高浜発電所第1号機審査資料	
資料番号	1-改3
提出年月日	2022年10月14日

# 高浜発電所第1号機 設計及び工事計画認可申請の概要

(1号機 [2号機含む] 減容したバーナブルポイズンの保管場所変更)

## 2022年9月13日実施の審査会合における指摘事項の回答

図 一時的な管理区域の設定・解除のイメージ

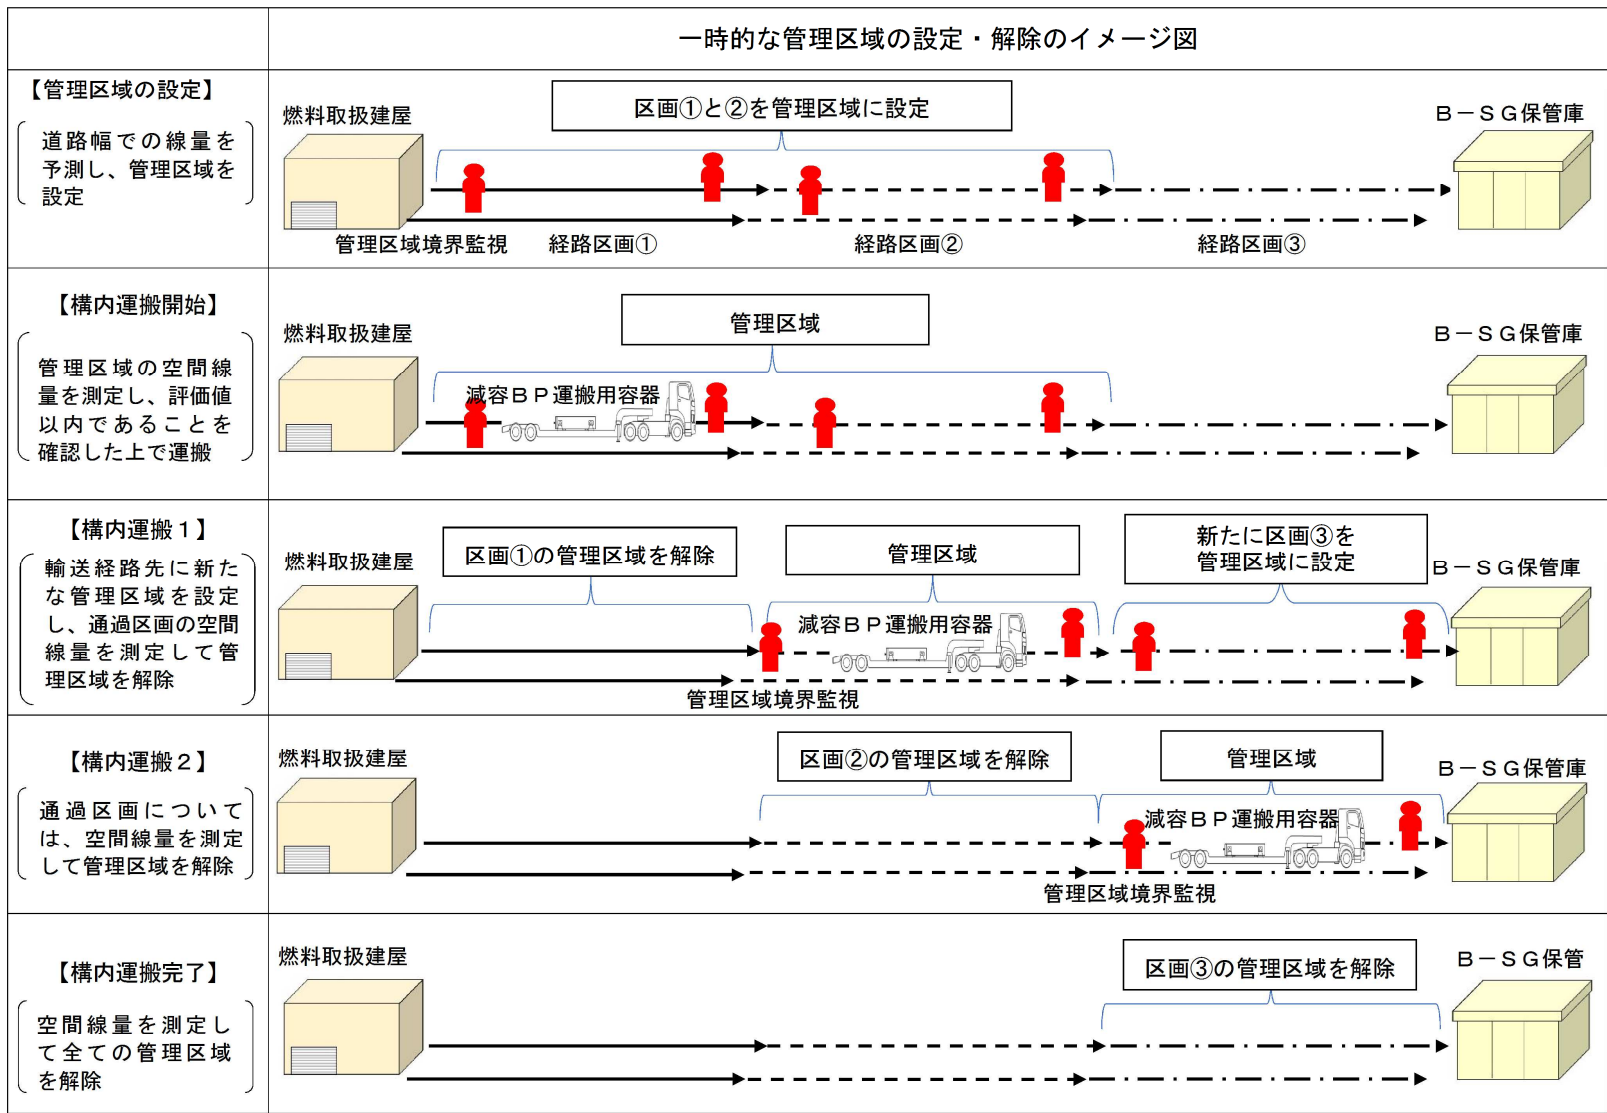
【コメントNo1】一時管理区域の具体的な運用（設定・解除・被ばく管理方法）が恒設の管理区域と同等であること、並びに、その運用が保安規定や事業者社内標準でどのように担保されているのかを説明すること	3
【コメントNo2】一時管理区域境界の線量を示し、時間的要素の含めて「実用炉規則：1.3mSv/3か月」を満足することを説明すること	6
【コメントNo3】B-SG保管庫内の点検作業における被ばく評価に関して、減容BP運搬用容器以外の既保管物からの線量を考慮する必要がない理由を説明すること	7
2. 工事概要	8
3. 設計及び工事計画認可申請の概要	10
4. 技術基準規則との関連性	19
5. 関連する技術基準に対する設計方針	20
6. まとめ	39

減容BP運搬用容器の運搬時の一時的な管理区域設定・解除については、減容BP運搬用容器の積載した車両周辺の経路を一時的な管理区域に設定し、1号機及び2号機原子炉補助建屋からB蒸気発生器保管庫までの間、車両の移動に伴って順次一時的な管理区域の設定・解除しながら運搬することとしている
